## Dodatek č. 2

Ke Smlouvě o dílo číslo: DS201801564  
Evidenční číslo Dodatku č.2: DS201900854  
Agendové číslo Dodatku č.2: DS201801564/2  
na provedení stavebních prací  
projekt „Zvýšení kvality vzdělávání ZŠ 5. května I. stupeň  
a Stavební úpravy pro energetické úspory ZŠ 5. května I. stupeň, Liberec“  
reg. číslo projektu: CZ.06.2.67/0.0/0.0/16\_067/0010388  
CZ.05.5.18/0.0/0.0./17\_070/0006796  
uzavřená mezi níže uvedenými účastníky podle § 2586 a násl. občanského zákoníku

**Projekt: „Stavební úpravy a změna dispozic objektu ZŠ 5.května, Liberec, pro zajištění kvalitního vzdělávání a sociální inkluze“**

## **INFORMACE O ZMĚNĚ**

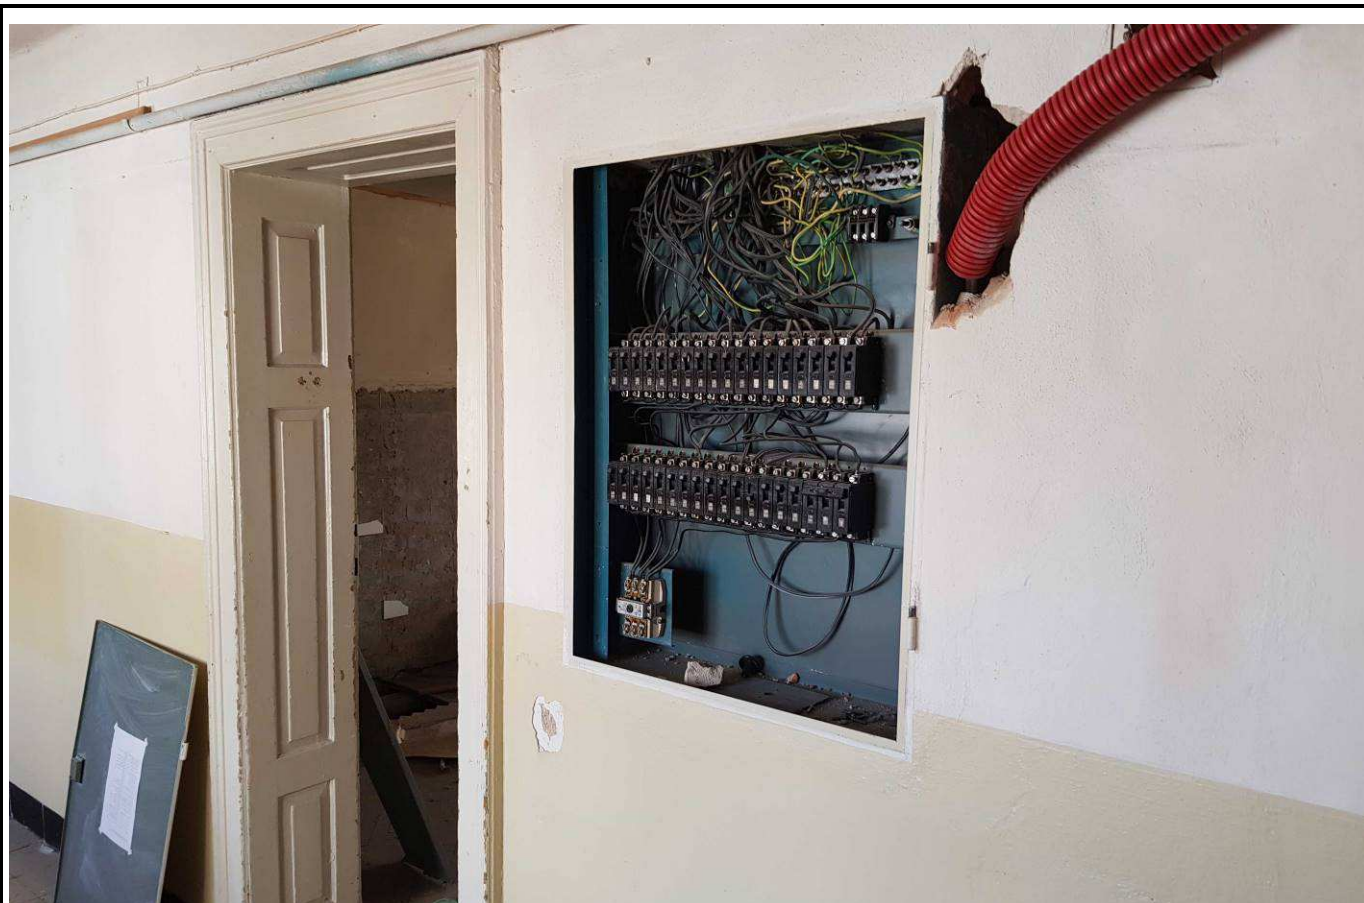
- chyba projektu - výkaz výměr ani projektová dokumentace neobsahuje položky pro demontáž původní elektroinstalace. Ve 3.NP a 4.NP byla demontována svítidla a rozvaděč, včetně slaboproudých a silnoproudých rozvodů.

2.	X1	Demontáž silnoproud	hod	119,0	379,98	45 217,62
3.	X2	Demontáž rozhlasu	hod	5,0	379,98	1 899,90
4.	X3	Demontáž jednotný čas	hod	6,0	379,98	2 279,88
5.	X4	Demontáž strukturované kabeláže	hod	25,0	379,98	9 499,50
6.	X5	Demontáž interkomu	hod	3,0	379,98	1 139,94

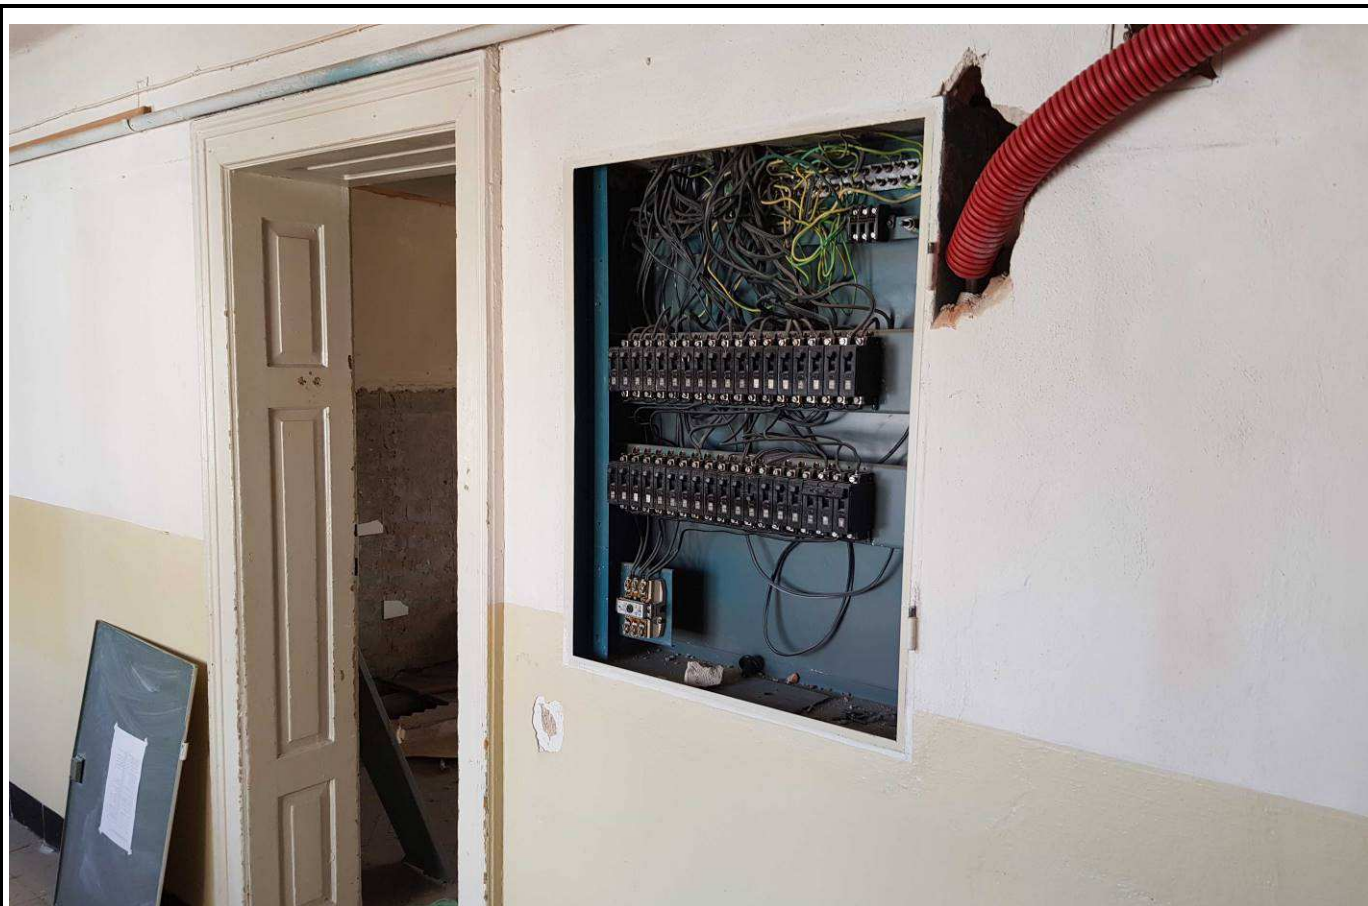
- chyba projektu - výkaz výměr ani projektová dokumentace neobsahuje položky pro demontáž původní elektroinstalace. Ve 3.NP a 4.NP byla demontována svítidla a rozvaděč, včetně slaboproudých a silnoproudých rozvodů.

2.	X1	Demontáž silnoproud	hod	119,0	379,98	45 217,62
3.	X2	Demontáž rozhlasu	hod	5,0	379,98	1 899,90
4.	X3	Demontáž jednotný čas	hod	6,0	379,98	2 279,88
5.	X4	Demontáž strukturované kabeláže	hod	25,0	379,98	9 499,50
6.	X5	Demontáž interkomu	hod	3,0	379,98	1 139,94

## C05 – ZATEPLENÍ STROPŮ NAD 4NP

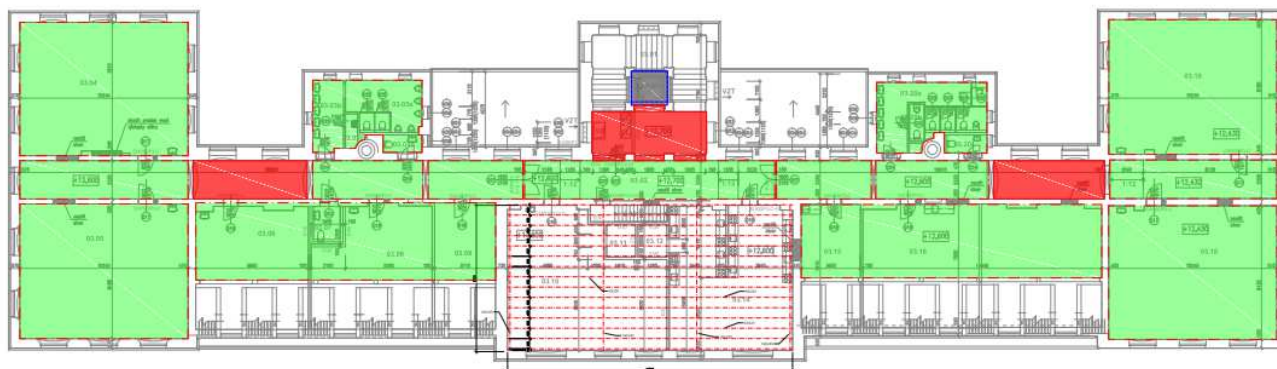
**PŘEDMĚT ZMĚN:** chyba projektové dokumentace – ve výkazu výměr chybí odstranění rákosových omítek a sádkartonové podhledy v místě odstranění omítek

- Na hlavní chodbě ve 4.NP je dle projektové dokumentace skladba stropu C06 – parotěsná fólie a tepelná izolace, ale dle výkresu statiky č.6 se mají části stropu bez cihelných kleneb demontovat (zelené části ve výkresu). Na demontovaných částech by měl být sádkartonový podhled, který ve výkazu výměr chybí. Skladba by měla být stejná, jako skladba C05. Dále ve výkazu výměr chybí demontáž rákosové omítky stropu. Špatná koordinace statické části projektu se stavební částí projektu.

- Část stropů v chodbě bude ponechána. Jedná se o stropy z cihelných kleneb.
- Tyto stropní konstrukce budou učištěny a penetrovány a následně bude opravena omítka.
- Ostatní konstrukce podhledu, (omítané stropy na rákos) budou zdemontovány.
- Nové konstrukce podhledu jsou navrženy z fošen 60/220 po cca 600-800mm. Fošny budou ukotveny k nosné konstrukci podlahy půdy.
- Po rozkrytí bude statikem navrženo zpevnění prvků podlahy půdy. Předpokládá se zpevnění jak nosných prvků, tak spojů. Napadené dřevěné prvky dřevokaznými škůdci budou vyměněny.

TLOUŠŤKA (mm)	MATERIÁLY	
50	ODSTRANIT: OMÍTKA NA RÁKOSOVÉ ROHOŽI 25 mm, PRKENNÝ ZÁKLOP 25 mm, nosná konstrukce stropu AZBEST!!	interiér
15	SDK RASTROVÝ PODHLED	
100	vzduchová mezera	
15	SDK pohled na jednosměrném roštu EI30	
1	parobrzda s proměnnou difúzní délkou	
220	tepelná izolace z minerálních vláken $\lambda d = 0,035$ /fošna dřevěná	
0,5	difúzně otevřená folie kontaktní	
		exteriér

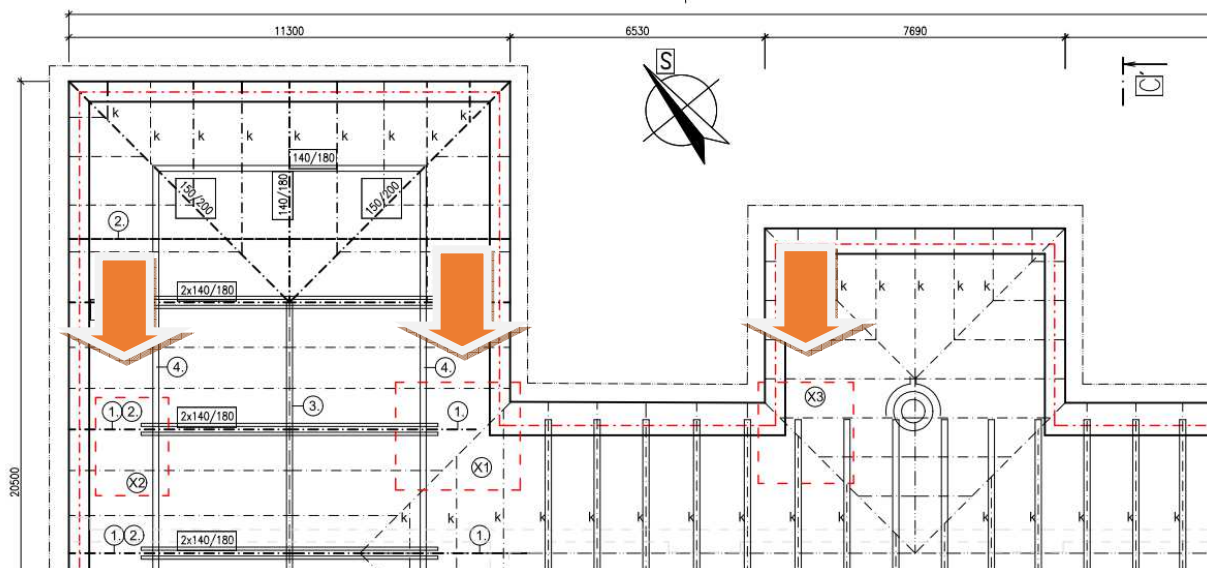
**PŘEDMĚT ZMĚN:** chyba projektové dokumentace - výměna poškozených částí úžlabí X1,X2,X3

- dle výkresu č.18 Půdorys krovu se bude provádět výměna poškozených částí úžlabí X1, X2, X3. Smluvní výkaz výměr počítá s výměnou kroků, vaznic a pozednice. Pro výměnu těchto konstrukcí bude nutné v těchto částech střechy rozebrat celou střechu vč. bednění a krytiny – chybí ve výkazu výměr

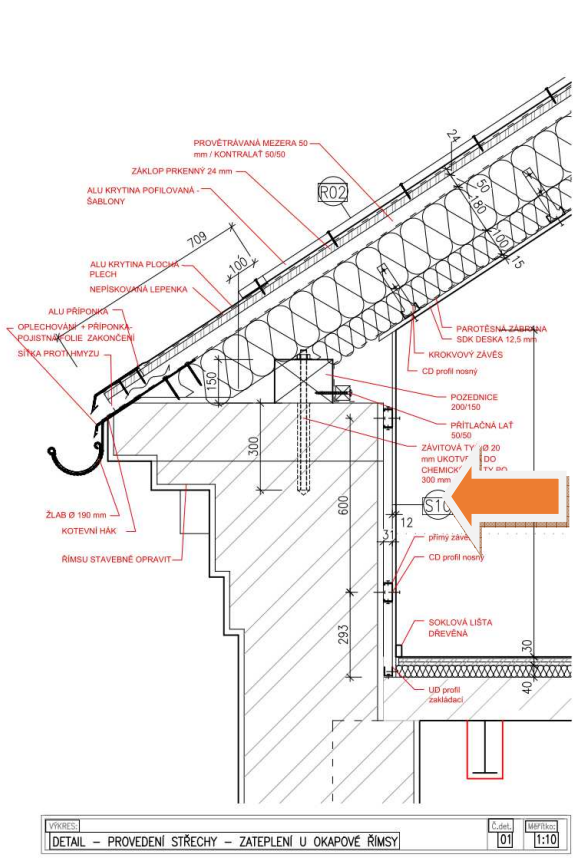
- dle výkresu detailu č.01 musí být římsa vč. pozednice zakryta sádkokartonem, ve výkazu výměr zakrytí chybí. Projektová dokumentace uvádí jinou výšku, protože i na této straně je cihelný sokl, bude mít zakrytí výšku 1,3m.
